Mission régionale d'autorité environnementale
CENTRE - VAL DE LOIRE

Avis délibéré sur

**sur le projet de centrale photovoltaïque au sol aux lieux-dits
« La Javelotte » et « Prairie du Moulin Brûlé »**

N°MRAe 2025-8457 A PP
/ 9514 AP

Dimension des futures installations photovoltaïques (source : résumé non technique page 15).

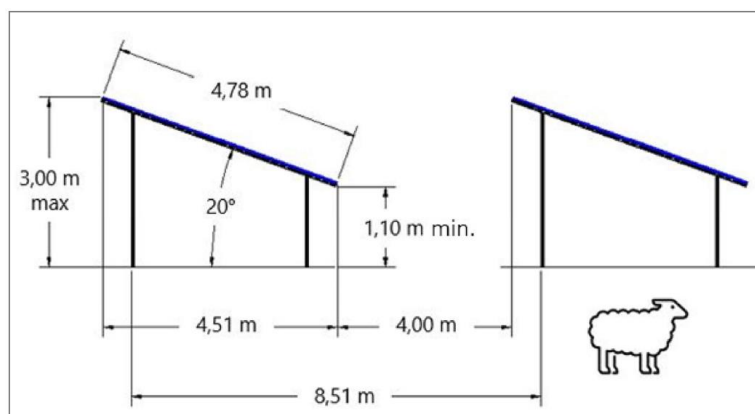
La coupe présente une installation photovoltaïque en bi-pieux, à titre d'exemple. Une autre option consisterait à réduire le nombre de points d'ancrage dans le sol pour faciliter l'exploitation agricole. Le choix définitif de la structure portante sera déterminé en fonction des résultats de l'étude géotechnique.

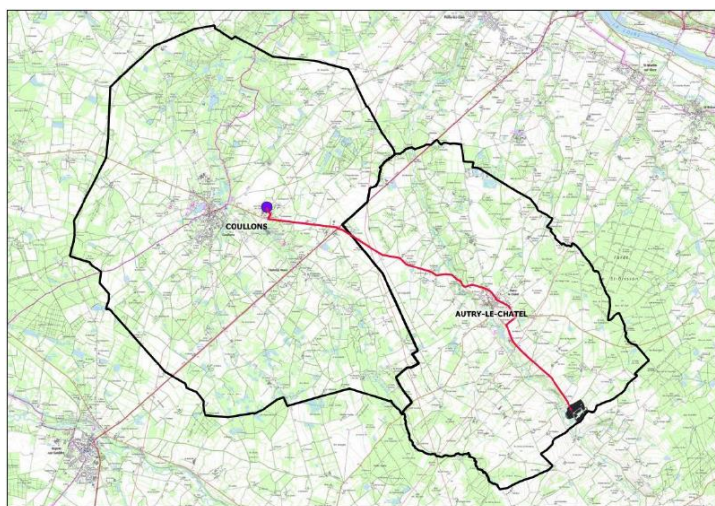
Le choix d'implantation des modules dans le site d'étude prend en considération le potentiel agronomique des sols qui est déterminé par la chambre de l'agriculture du Loiret. Compte tenu des résultats, les zones sélectionnées pour l'implantation des modules photovoltaïques se concentrent sur des terres dont la note agronomique globale est de 2,40, c'est-à-dire à faible potentiel agronomique. Le PLUi prévoit de classer les emprises du projet photovoltaïque en tant que « sites dédiés à des installations de production d'énergies renouvelables » (Nenr). Seulement 3 hectares ont un meilleur potentiel agronomique, un intérêt environnemental ou paysager et seront classés en zone Naturelle (N) au PLUi.

L'autorité environnementale précise que la loi d'accélération de la production d'énergies renouvelables du 10 mars 2023 (loi « APER ») et son décret d'application du 8 avril 2024 précisant les conditions de développement de l'agrivoltaïsme et du photovoltaïsme au sol dans les espaces agricoles, naturels et forestiers (ENAF) permettent d'encadrer l'accès au foncier agricole. Ces éléments, ainsi qu'une doctrine de développement dans le Loiret encadrent les modalités de création de parc photovoltaïques sur les ENAF¹. Le dossier conclut, sans le démontrer, que le projet s'inscrit dans la loi « APER ».

L'autorité environnementale recommande au pétitionnaire d'analyser la cohérence de son projet avec la doctrine de la commission départementale de protection des espaces naturels agricoles et forestiers (CDPENAF) en vigueur dans le Loiret (depuis 11 décembre 2025), qui permet d'apprécier le caractère agrivoltaïque d'une installation photovoltaïque (en application du décret du 8 avril 2024).²

Piste enherbée traversant une haie inscrite tant qu'élément du paysage à préserver / patrimoine naturel du PLUi Berry-Loire-Puisaye (Source : étude d'impact et extrait du règlement du PLUi, page 7 de la déclaration de projet)

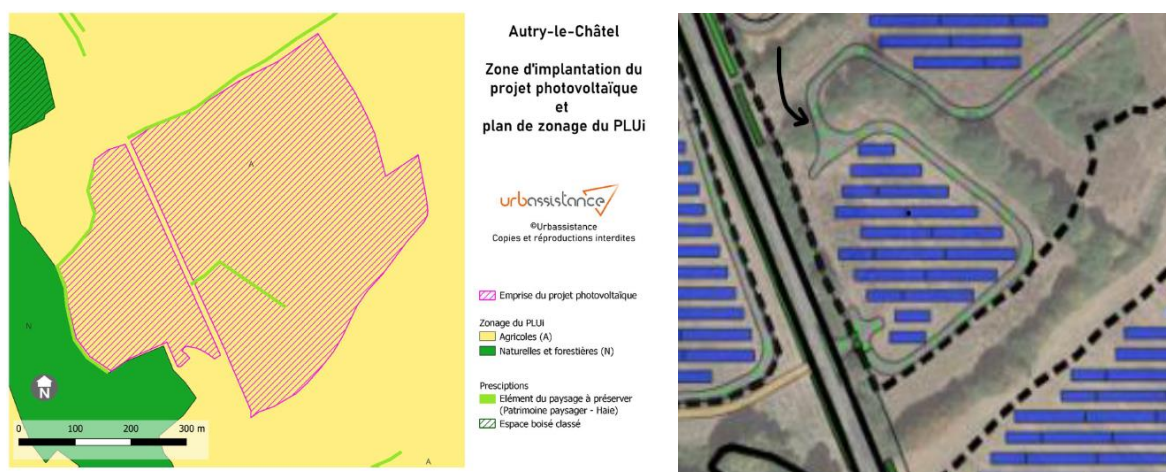
Aucun enjeu particulier n'est mis en évidence par la MECDU concernant le linéaire de haie détruite. L'autorité environnementale rappelle que l'état initial de l'environnement réalisé dans l'étude d'impact du projet ne restitue pas un inventaire précis des coléoptères. Il n'est donc pas possible de démontrer que le déclassement d'une haie protégée dans le PLUi est sans incidences sur une espèce protégée.

L'autorité environnementale recommande d'actualiser l'état initial de la biodiversité et d'intégrer dans le PLUi un zonage de protection sur la superficie totale de la ZNIEFF de type 2 « Vallée de la Notreure ».
